# RESERVA ECOLÓGICA NACIONAL

Alteração

GIPP, Lda  
março, 2026

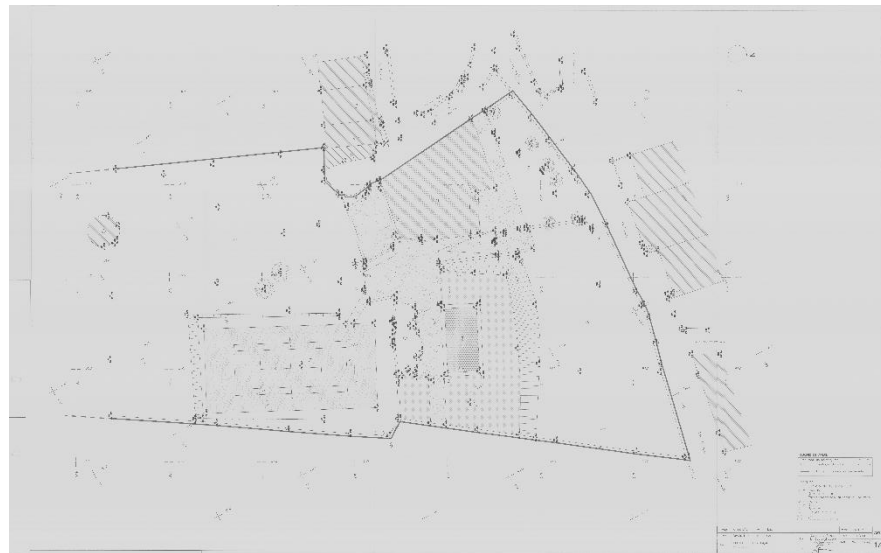
Previamente à emissão de novo parecer, a CCDR-N notifica a Câmara Municipal, via e-mail (05.02.2025), de um conjunto de situações RERAE a ter em conta. A maioria delas já estava contemplada nas exclusões, embora com áreas diferentes, e, por isso, foi recomendada a sua compatibilização. Os processos em causa são: RERAE\_10/2021 (RERAE DL139102017), RERAE\_155/2019 (RERAE DL156142017), RERAE\_167/2017 (RERAE DL15822016) e o RERAE\_84/2020. Todos foram acautelados na versão pós-fevereiro de 2025 das exclusões.

Tudo o referido para as exclusões concorda-se na generalidade, à exceção da A8, os ortofotos mais recentes permitem visualizar uma nova habitação que no momento da elaboração do solo urbano não estava contemplada, por isso, foi aumentada a área de exclusão e aferido o ordenamento.

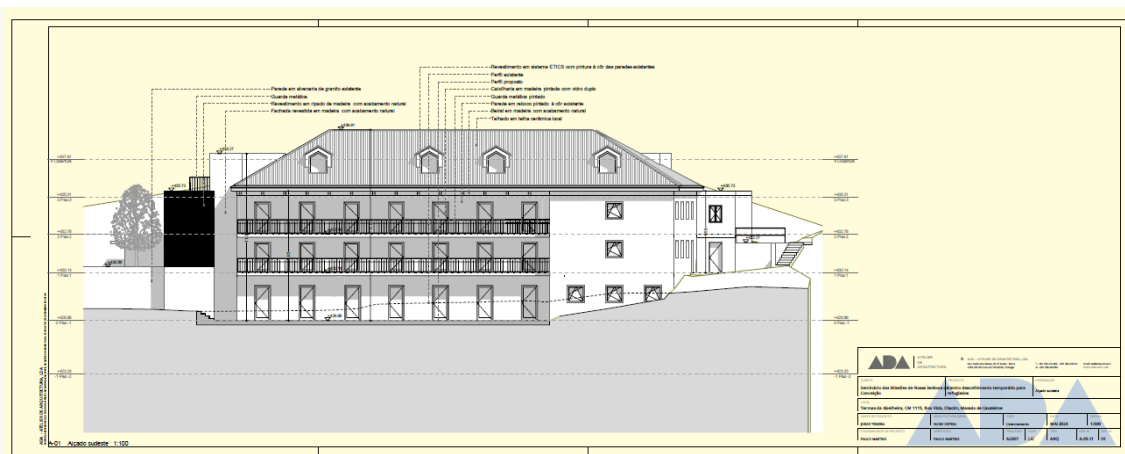
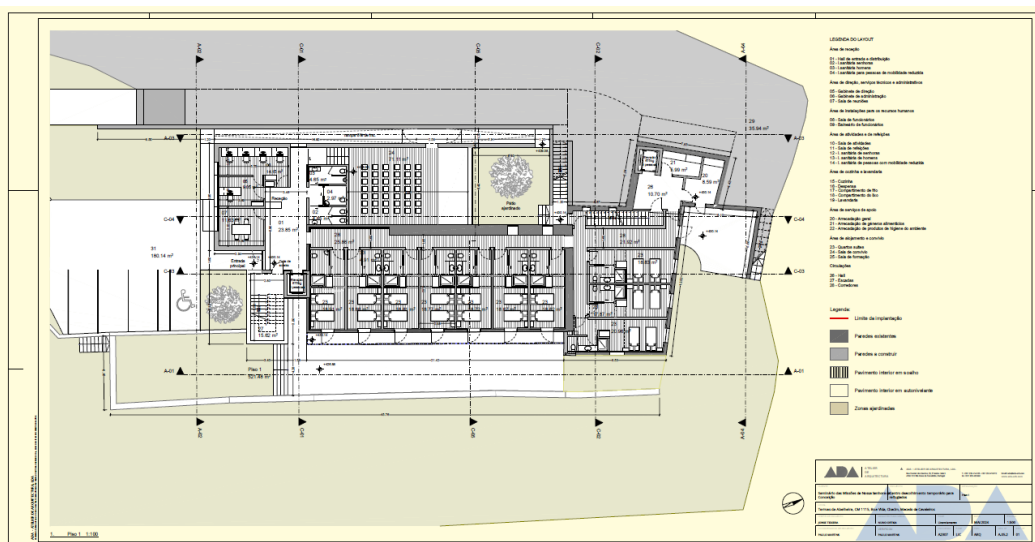
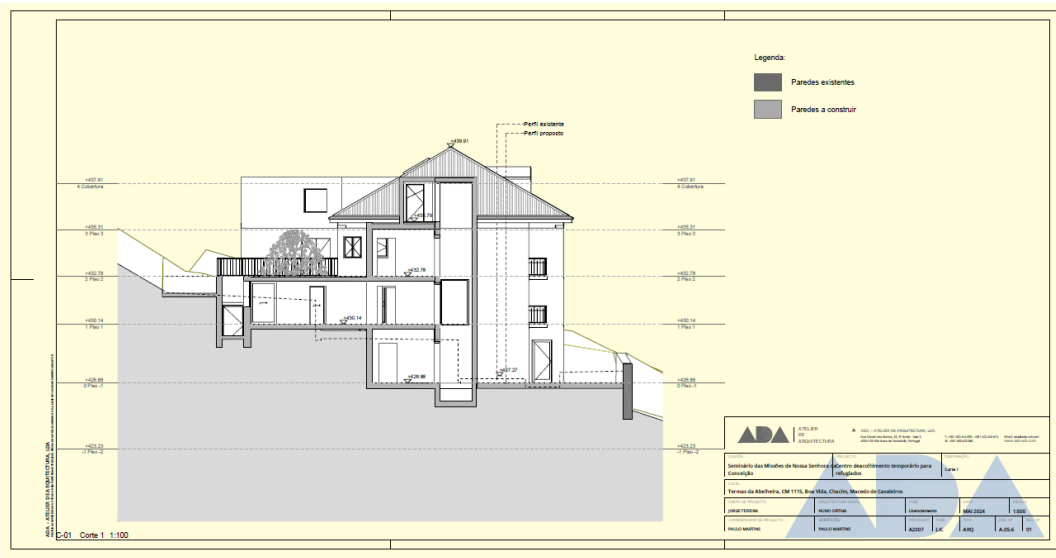
O solicitado para as exclusões C42 e C43 foi aceite à exceção de uma área a ponte do cemitério e do prolongamento do aglomerado a norte da Estrada Principal de Limãos e de um empreendimento turístico, atendendo a ser partes altas e sem registo de inundações.

Na sequência das aferições solicitadas, verifica-se que o aglomerado de Limãos ficará impedido de ter construção nova, o que é uma preocupação num contexto de baixas densidades, onde a reabilitação urbana tem fracassado de ser o sucesso expectável nos aglomerados.

Quanto ao C49, apresentam-se partes do projeto em curso.
